Gamma OCS	Modello MAGIC	N° I.T. 24_2023
Matricola 9023MGCP012082	Oggetto MODIFICA COPERCHIO CAPPUCCINATORE

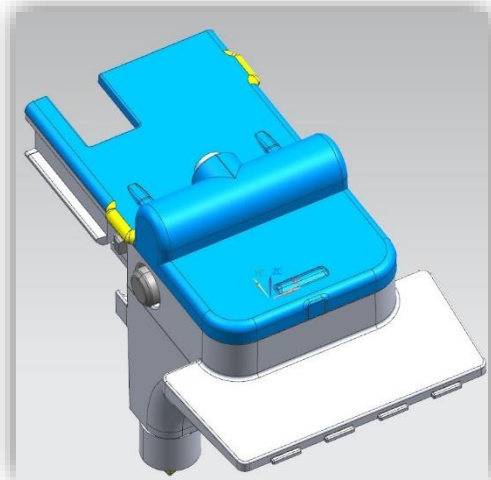
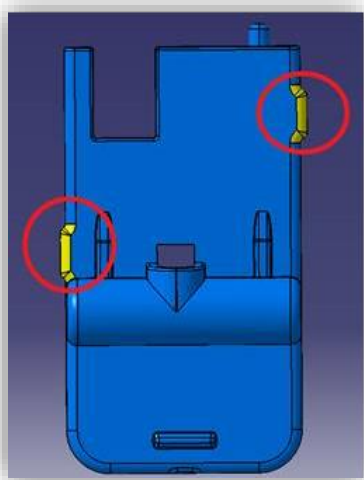
Miglioramento posizionamento assieme erogatore macchina

Al fine di migliorare il posizionamento dell'erogatore in macchina, abbiamo modificato il coperchio del cappuccinatore, andando ad inserire due nervature di stampo. Abbiamo visto che questa modifica va anche a migliorare l'accoppiamento tra il cappuccinatore ed il frontale della macchina, andando a risolvere i rimanenti casi di mancanza segnale presenza cappuccinatore.

Codice a ricambio COPERCHIO
CAPPUCCINATORE: **265457**

➤ *Macchine interessate dalla modifica a partire dal S/N:* **9023MGCP012082**
